HEAT20【U-30】 地域に暮らす住まい設計コンペティション 第2回 密集住宅地に建つ家 審査結果発表・講評・表彰

[講評] 計画上の観点から(1)

[講評] 環境デザイン上の観点から(1)

● 法規 採光面積について(法28条-1 令20条)

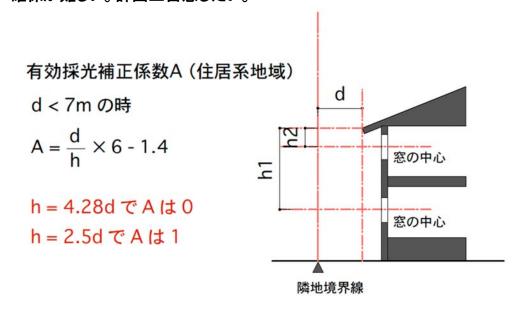
密集地では隣地境界からの離隔距離がとりにくく1階の有効採光面積の 確保が難しい。計画上留意したい。

● 有効採光面積への対応

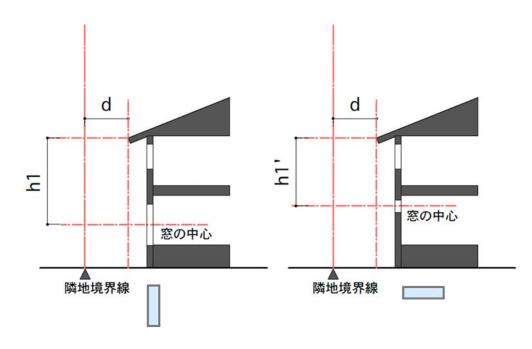
同じ面積の窓でも位置(高さ)により有効採光補正係数は変わる

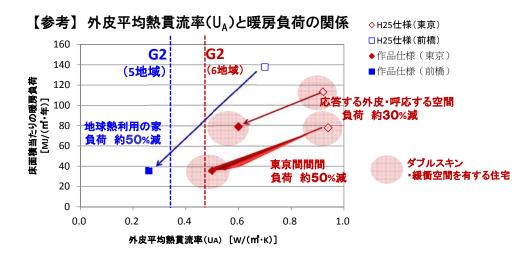
- ●外皮の水準は、HEAT20 外皮性能グレードG2以上とすること
 - ※「G2水準がもたらすENB上のメリット」に関して理解不足
 →冬対応のために「緩衝空間」の存在が住空間を狭小化したケースが多い
 - ※受賞3作品は概ねG2水準を満たすものと推定される

夏期間の室別 最高温度 (通風、評価できない遮蔽部材 は評価外)

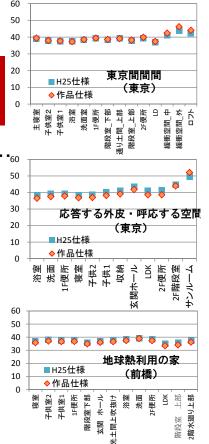
→H25基準レベルと比べ 極端な悪化傾向はない・・60
